Ostrzeżenie techniczne

TCK4S/TCK4NGS

Podstawowe informacje dotyczące montażu

TB0063-PL

Stara konstrukcja spiekana

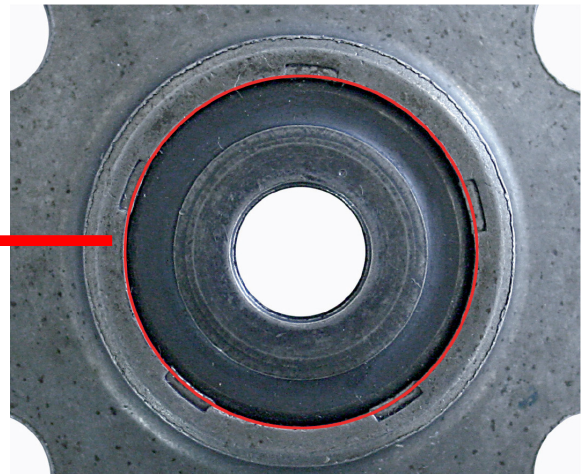
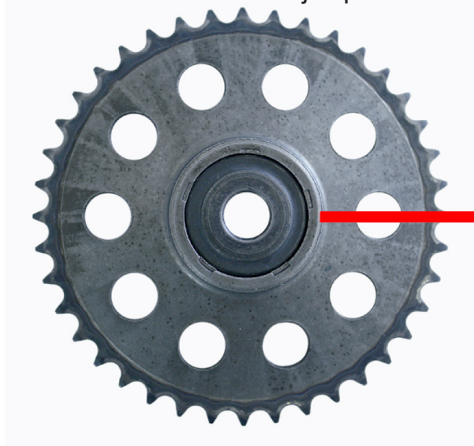
Oryginalne koła zębate rozrządu GM dla tego silnika do numeru silnika 19DN0327 były wykonane z materiału spiekane i zawierały wbudowaną podkładkę dystansową/podkładkę. W późniejszych silnikach stosowano przekładnie ze stali tłoczzonej, które nie wymagały podkładki dystansowej. GM zaprzestało produkcji wczesnych przekładni i obecnie oferuje jedynie późniejsze przekładnie z tłoczzonej stali, które można znaleźć w tym zestawie FAI.

Ważne: Nie wolno mieszać kół zębatach ze stali spiekanej i tłoczzonej.

Przy wymianie starej przekładni na nową, wykonaną ze stali tłoczzonej, należy zamontować nowe elementy zgodnie ze schematem.

UWAGA: Należy pamiętać, że podkładka dystansowa/ podkładka ma być założona płaską powierzchnią do przodu (powinna stykać się z płytą odbiorczą wyzwalacza).
